COLLEGAMENTO AUTOSTRADALE ASTI - CUNEO

LOTTO 6 RODDI - DIGA ENEL

VERIFICA DI ASSOGGETTABILITA' EX ART. 20 D.LGS. 152/06

RELAZIONE DI CONFRONTO TRA PROGETTO DEFINITIVO (DEC VIA) E PROGETTO ESECUTIVO SCHEDE GRAFICHE ILLUSTRATIVE - 1di4

Progetto definitivo
DEC - VIA n. 576 del 28/10/11
Sezioni tipo

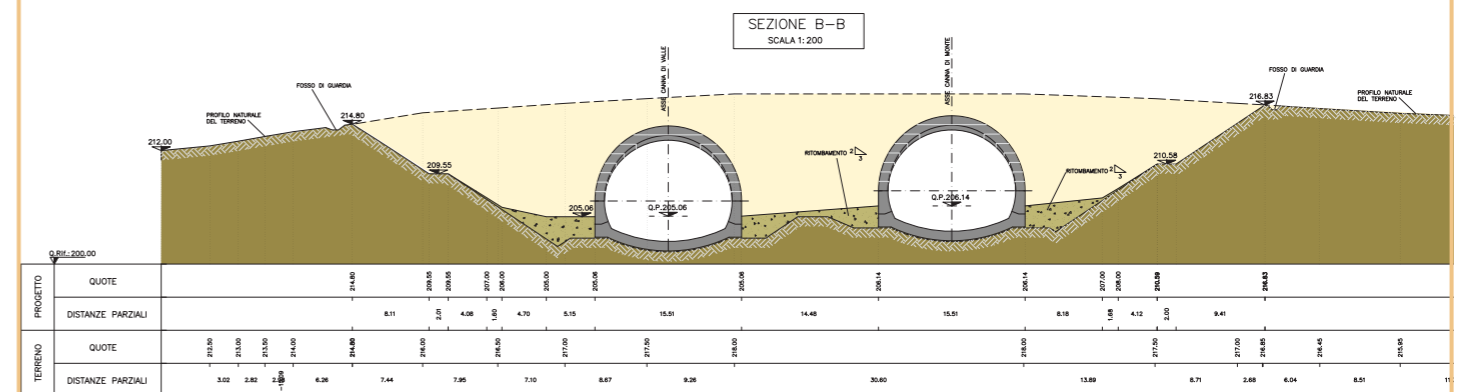
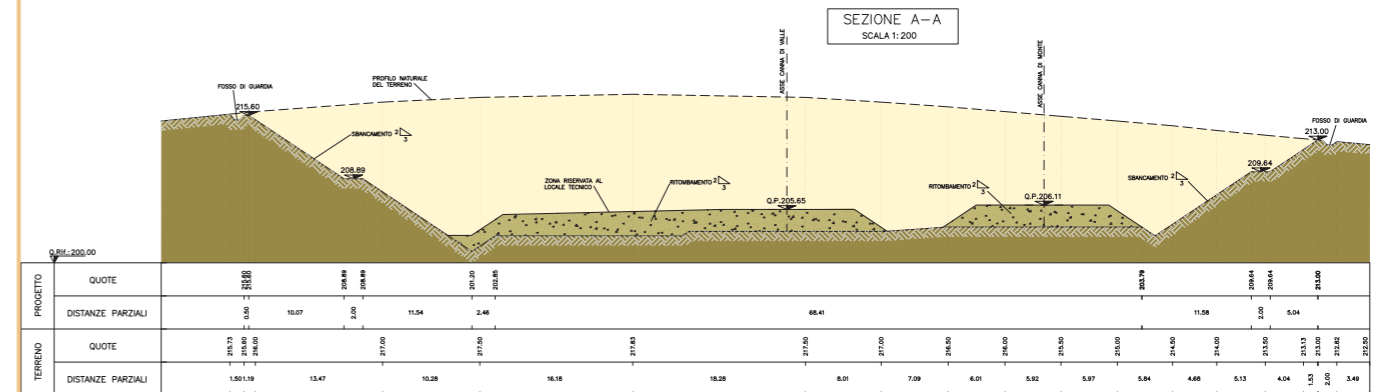
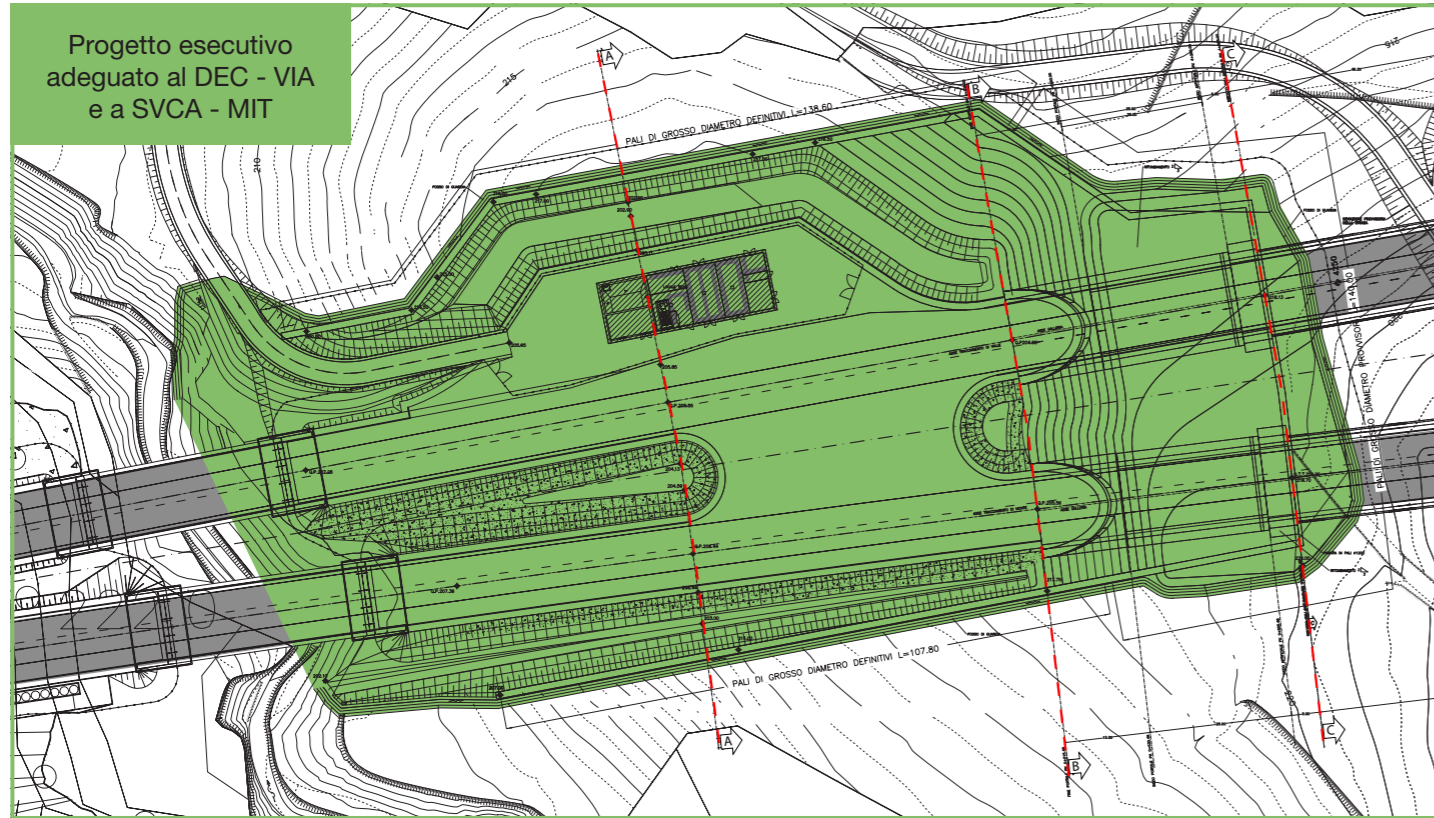
2.1.1 Adeguamento del progetto alle NTC 2008 e revisione opere di imbocco

Progetto esecutivo adeguato al DEC - VIA e a SVCA - MIT
Sezione tipo

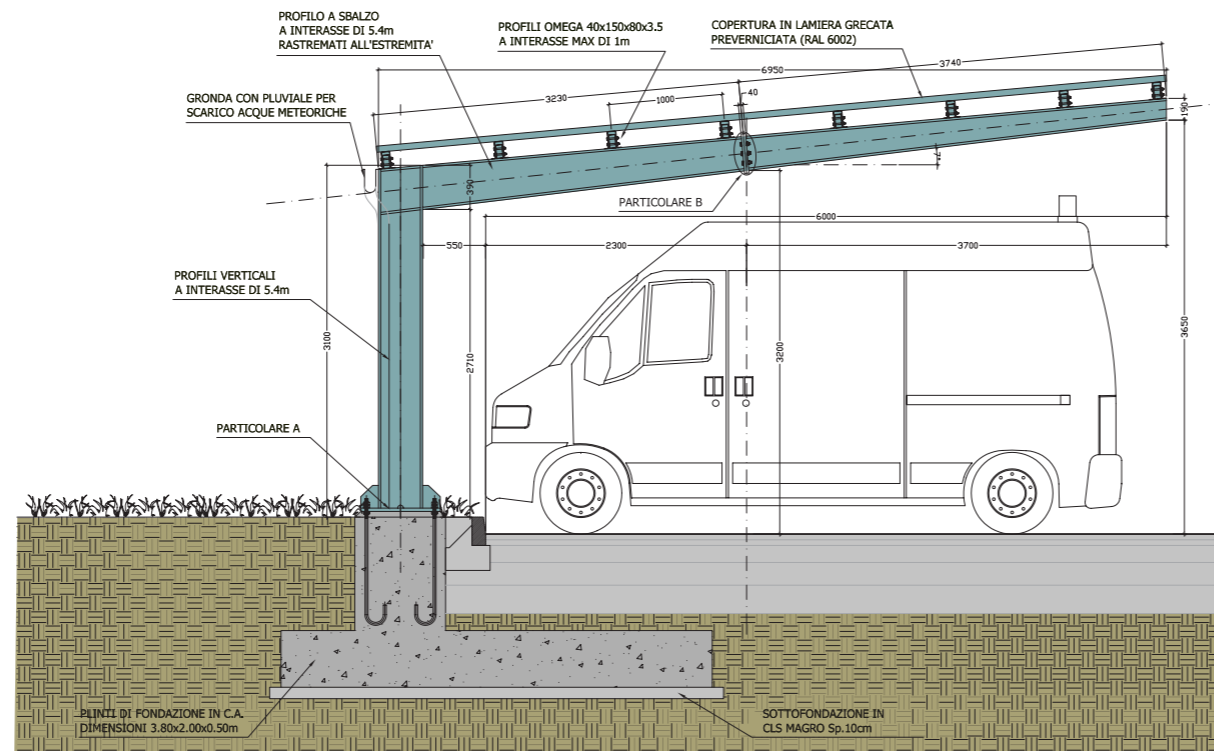
Nel P.E., in ottemperanza alla prescrizione 2.1 del DEC-VIA è stata prevista la copertura dell'unica area di parcheggio ubicata in corrispondenza dello svincolo di Alba ovest. L'opera in oggetto è costituita da una struttura a mensola in acciaio di luce complessiva pari a 6,95 m e altezza minima pari a 3,1 m., con interasse longitudinale dei montanti pari a 5.4 m. La copertura in lamiera grecata è verniciata di colore RAL 6002, ovvero una tonalità di verde, così come concordato in data 27/09/2012 con la Soprintendenza di settore.

Progetto esecutivo
adeguato al DEC - VIA e a SVCA - MIT

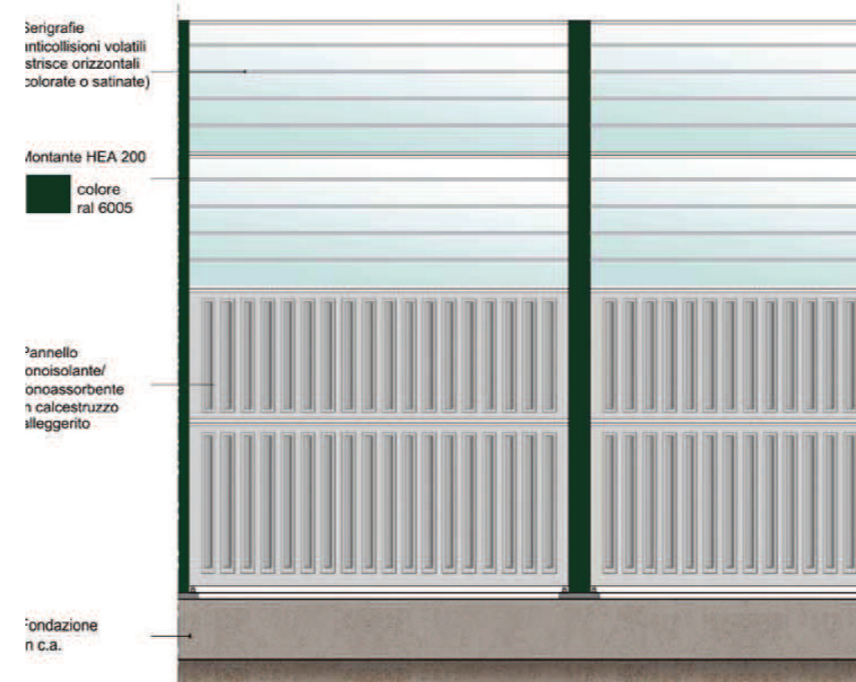
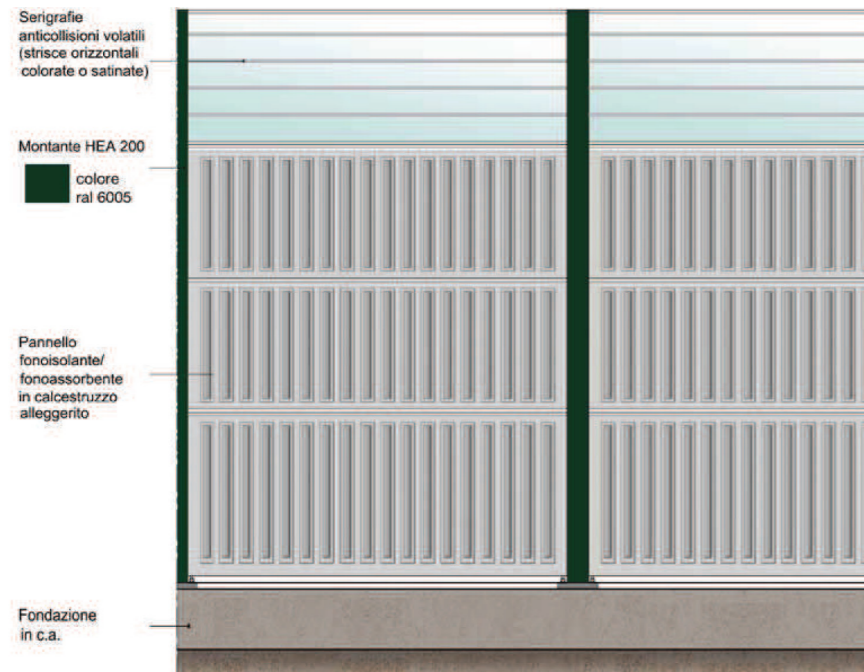
Nel P.E. in ottemperanza alla prescrizione 2.17 del DEC-VIA sul pannello in vetro stratificato colorato o satinato delle barriere acustiche, vengono previste delle serigrafie anti collisione per i volatili (strisce orizzontali colorate o satinata). Si evidenzia che è stato condotto uno studio sulla qualità architettonica, presentato alla Soprintendenza per i beni paesaggistici e con la stessa condiviso.

Progetto esecutivo adeguato al DEC - VIA e a SVCA - MIT
Prospetto

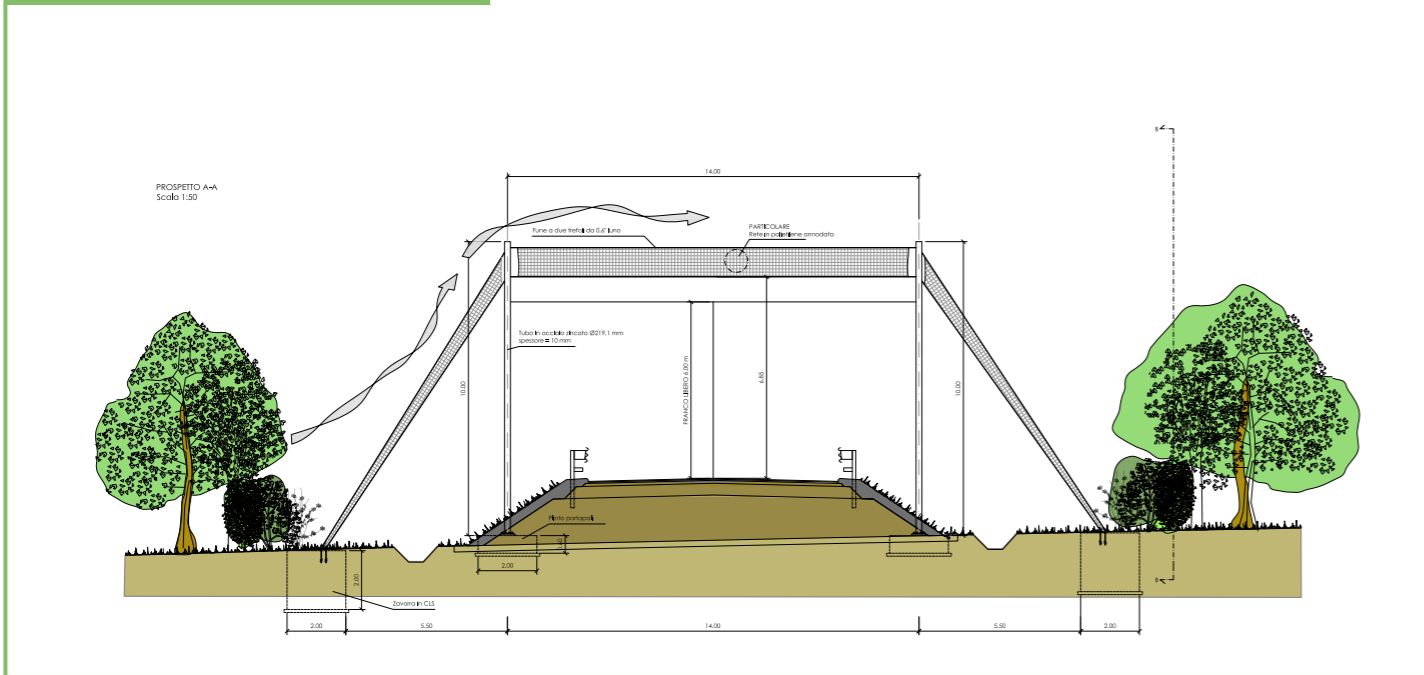
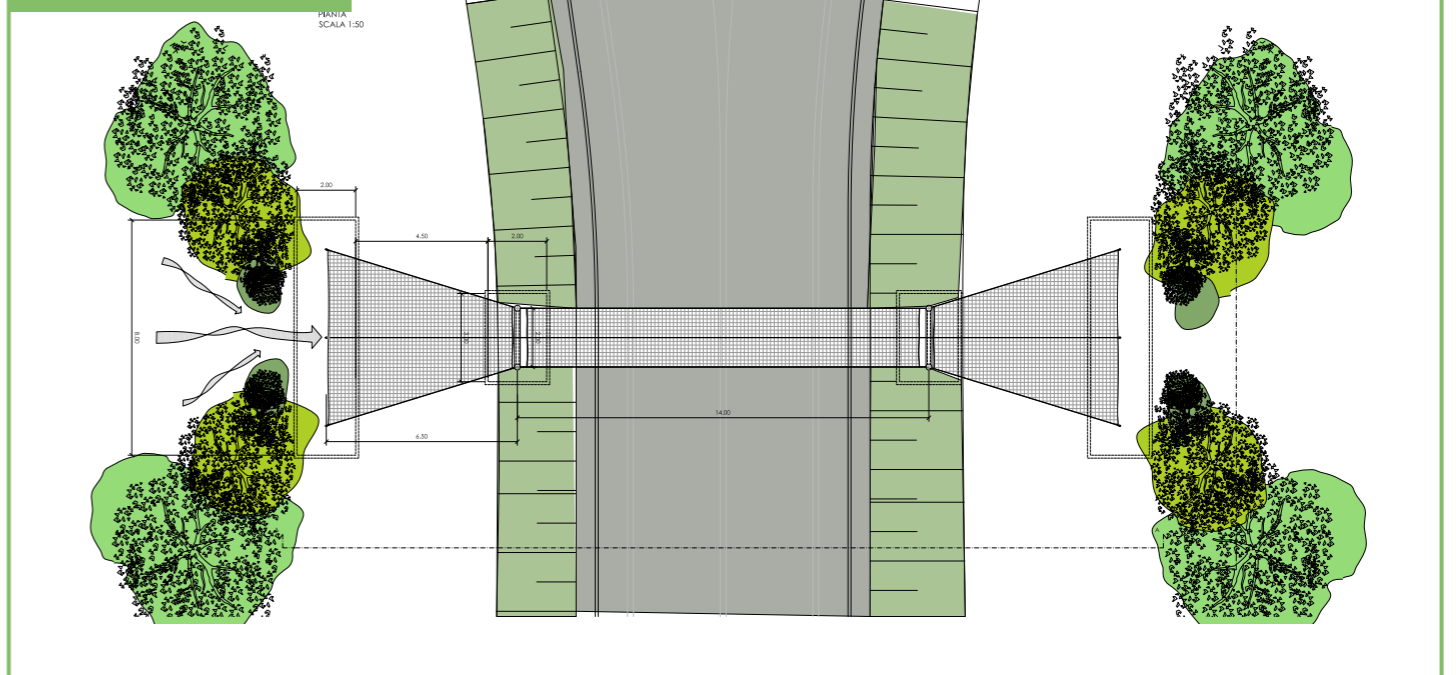
La soluzione condivisa prevede di realizzare un primo bat-bridge sulla SP7.

Dato che la variante sulla SP7 sarà una delle opere che saranno realizzate per prime, in quanto utilizzata dai mezzi di cantiere, verrà realizzato contestualmente anche il bat-bridge al fine di dare continuità alle opere di inserimento ambientale, anch'esse realizzate assieme alle prime opere del lotto; ciò al fine di contenere le eventuali ricadute sul corridoio di volo rilevato nel monitoraggio. Contestualmente verrà attivato anche il monitoraggio specifico sul bat-bridge per valutarne l'efficacia in termini di permeabilità. I risultati ottenuti dal monitoraggio specifico del bat-bridge sulla SP7, unitamente con le risultanze del monitoraggio tramite radiotracking e bat-detector in CO e in PO, daranno indicazioni circa la necessità o meno di eseguire anche un secondo bat-bridge e, nel caso positivo, sulla sua posizione ottimale lungo il tracciato autostradale.
